ADENDA Estudios de Impacto Ambiental Parques Eólicos San Jorge y El Mataco

Tornquist, Provincia de Buenos Aires

Agosto de 2019

Figura 1 – Cambios propuestos en los parques eolicos

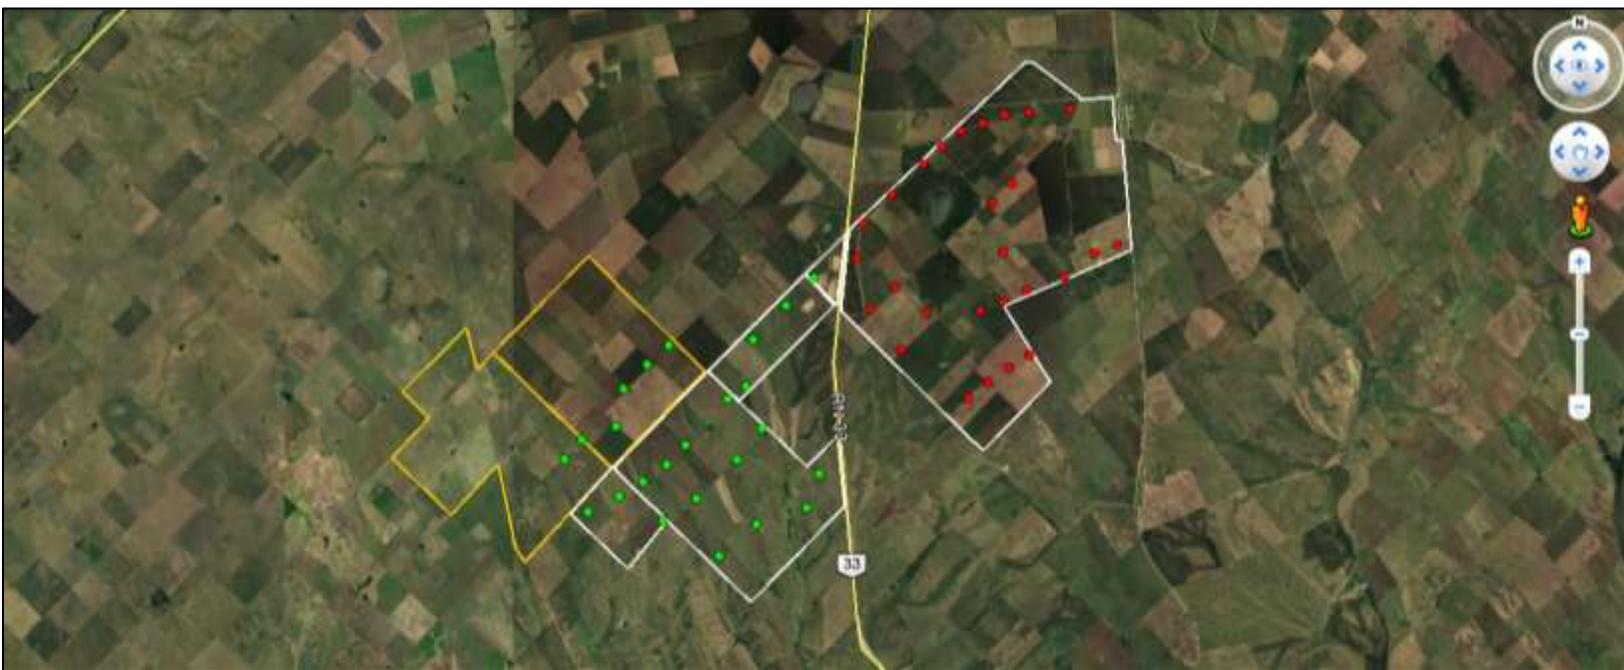
En la imagen de la izquierda se muestran los proyectos originales de los PE San Jorge (polígono amarillo y sus 24 aerogeneradores amarillos de 4,2 MW) y el PE El Mataco (polígono blanco y sus 24 aerogeneradores blancos de 4,2 MW), con la ubicación de la ET TPO.

En la imagen de la derecha se muestra el proyecto PE San Jorge y El Mataco unificado como un solo parque eólico, conformado por un polígono blanco con 18 aerogeneradores verdes de 4,2 MW y 27 aerogeneradores rojos de 3,8 MW, más un polígono naranja con 6 aerogeneradores verdes de 4,2 MW). El polígono naranja corresponde a las 2.322 ha que se agregan de dos campos linderos que formaban parte del parque eólico Mataco II y III, cuyo EIA fue aprobado por la OPDS en 2018.

Figura 4 – Se observa la traza actual de la LAT 132 kV (línea celeste) y los dos tramos nuevos por donde se propone pasar la traza (líneas rojas) para reducir el tendido a campo travesía.

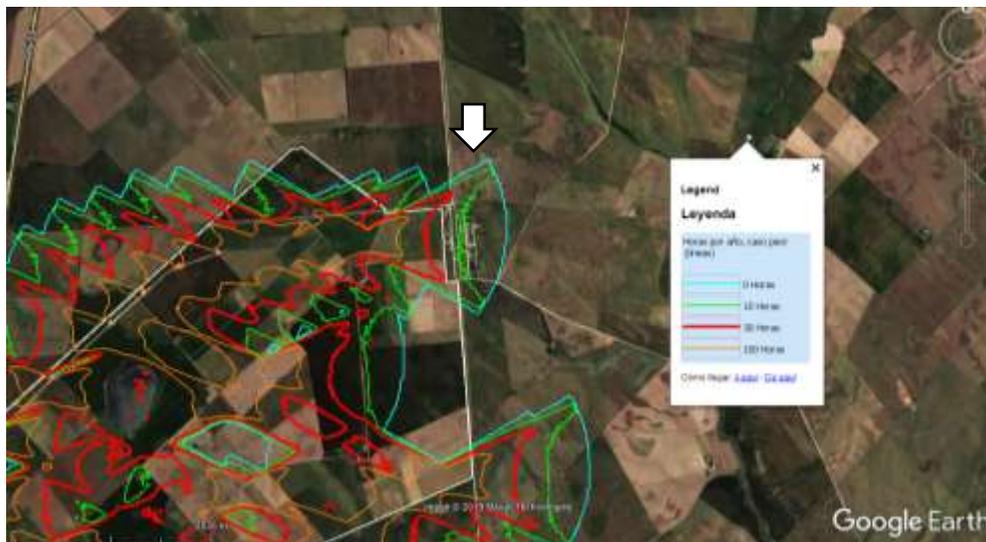
En esta oportunidad Luz de Tres Picos propone realizar dos ajustes menores a la traza, de aproximadamente 8 y 2,5 km en dos puntos de su recorrido.

Estos ajustes se proponen para disponer la traza cerca de caminos vecinales y reducir su tránsito a campo travesía, a los efectos de facilitar el acceso a la línea en etapa de construcción y operación (mantenimiento) y reducir las restricciones al uso en los campos privados por donde transcurre actualmente.

Figura 5 - Esquema de poste de suspensión típico que muestra la configuración elegida para la LAT DT 132 kV.

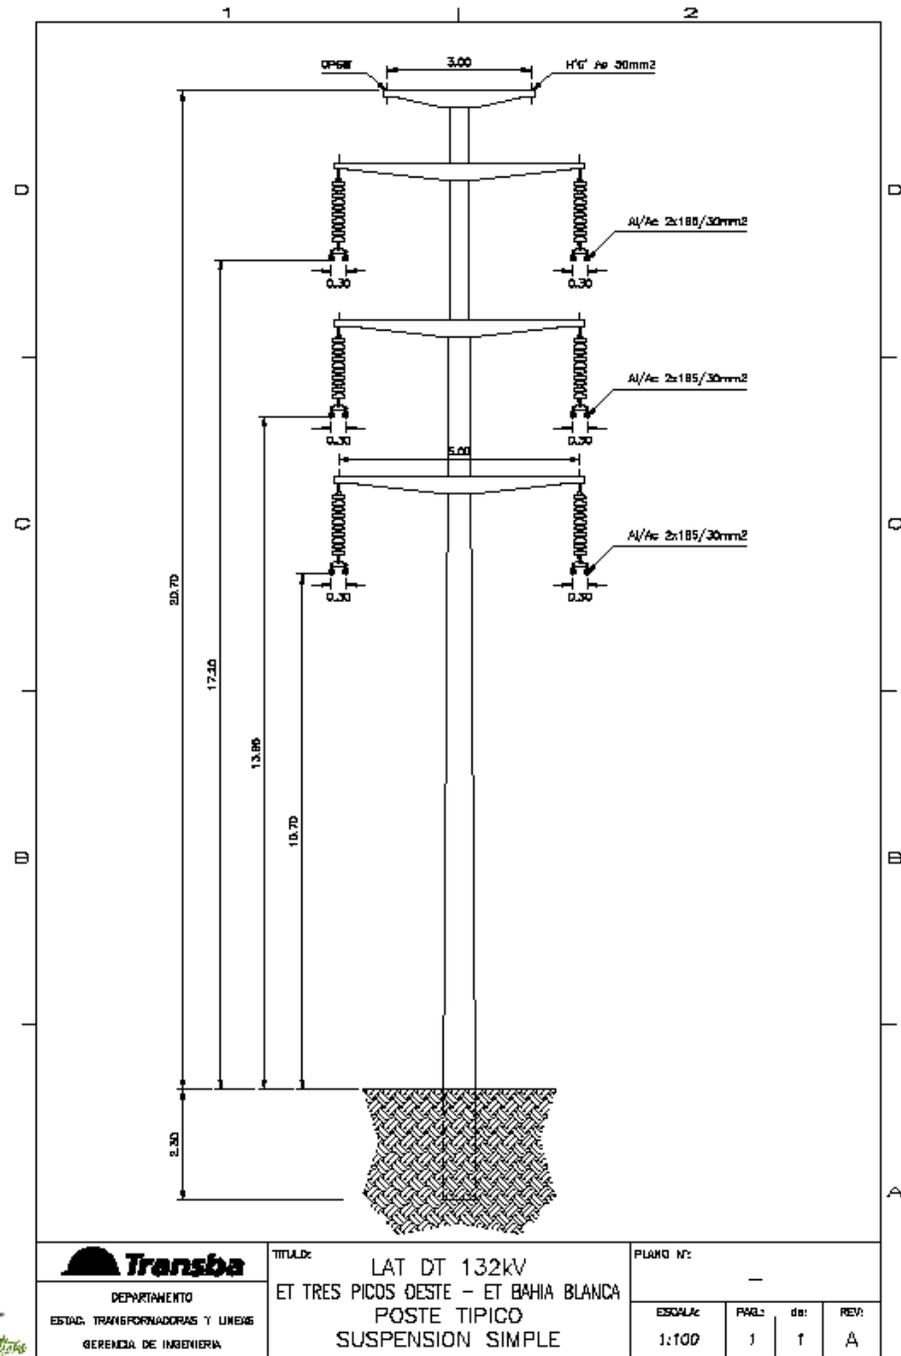
- Las estructuras de suspensión serán postes de hormigón centrifugado de 23/1200/3, ubicadas alineadamente cada 250 m como máximos.
- Las estructuras de retención recta serán postes dobles 2x23/1200/3 con cadenas dobles de 10 aisladores y cadenas de paso de 9 aisladores ubicadas cada 3,5 km como máximo.
- Las retenciones angulares y terminales serán postes triples 3x23/1400/3 con cadenas dobles de 10 aisladores y cadenas de paso de 9 aisladores.
- Los aisladores serán de vidrio, porcelana o polímetros a conformidad de TRANSBA.

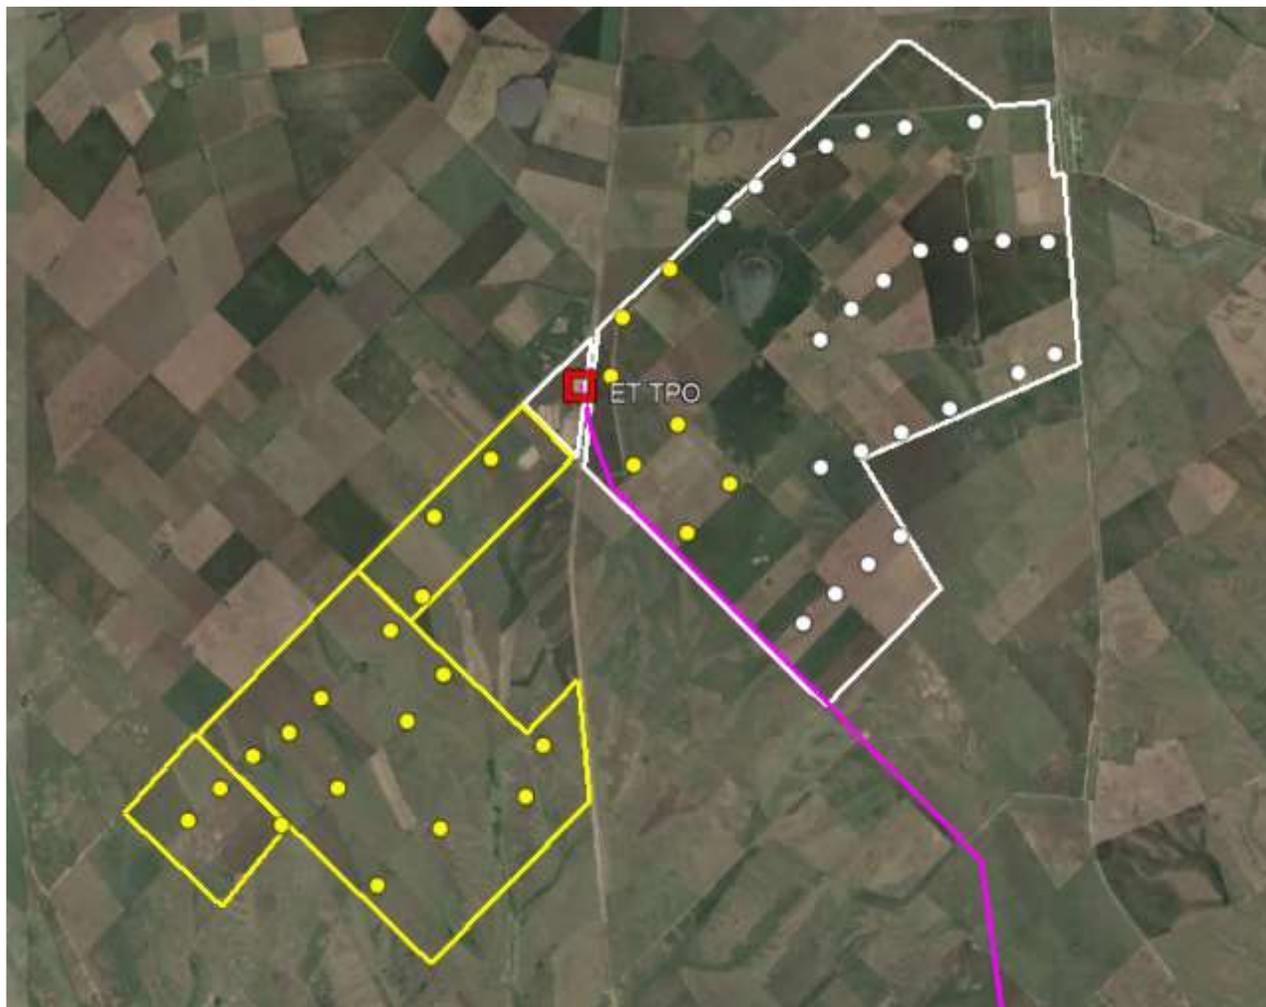
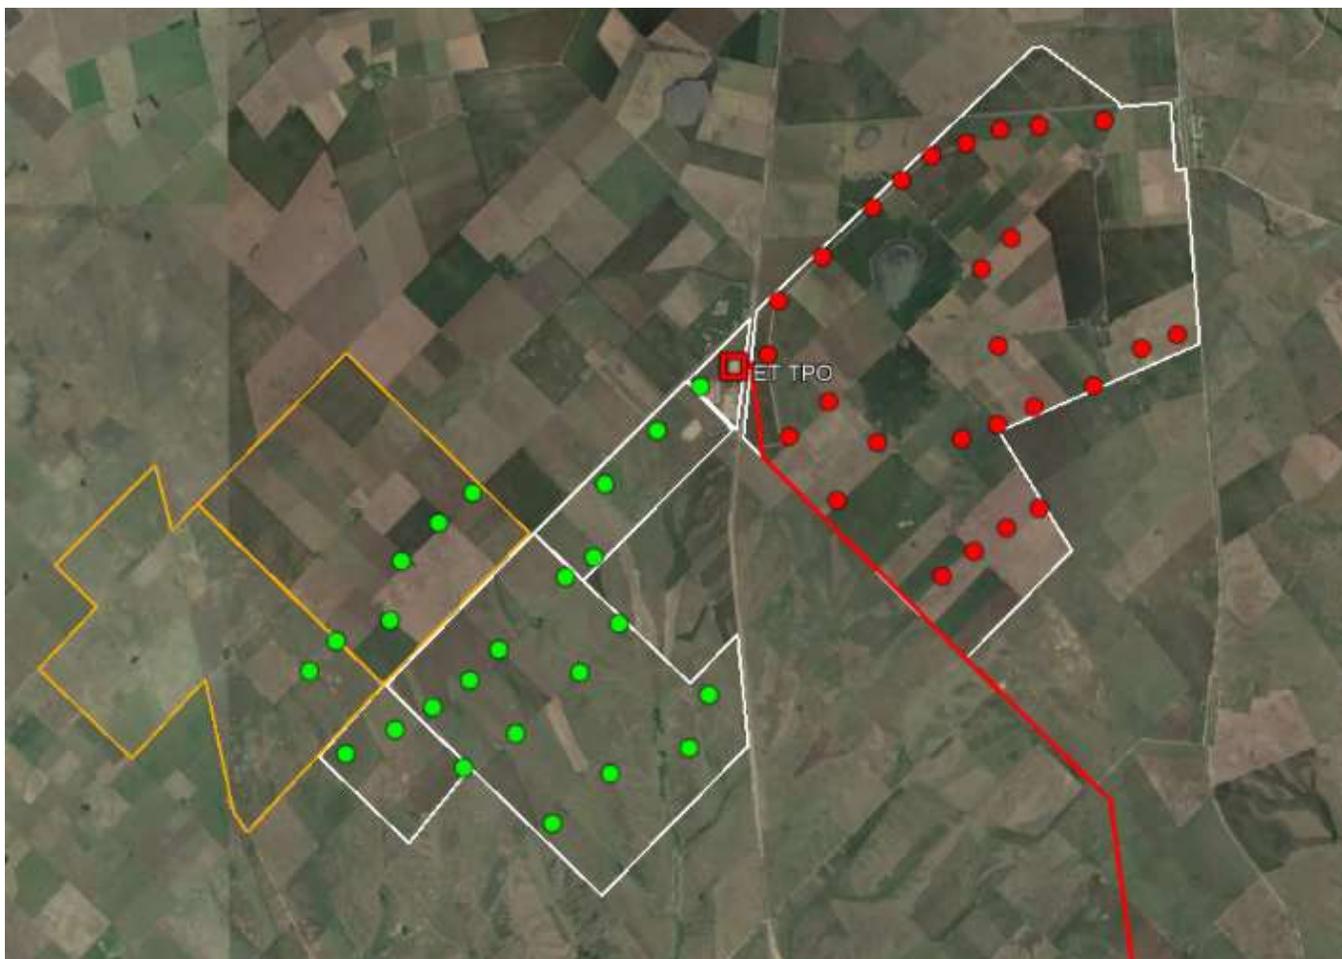
En la imagen se muestran los layout de los PE San Jorge (polígono amarillo y sus 24 aerogeneradores amarillos de 4,2 MW) y el PE El Mataco (polígono blanco y sus 24 aerogeneradores blancos de 4,2 MW), con la ubicación de la ET TPO, según adendas 2018.

En la imagen se muestra el proyecto PE San Jorge y El Mataco unificado como un solo parque eólico, conformado por un polígono blanco con 18 aerogeneradores verdes de 4,2 MW y 27 aerogeneradores rojos de 3,8 MW, más un polígono naranja con 6 aerogeneradores verdes de 4,2 MW). El polígono naranja corresponde a las 2.322 ha que se agregan de dos campos linderos que formaban parte del parque eólico Mataco II y III, cuyo EIA fue aprobado por la OPDS en 2018.
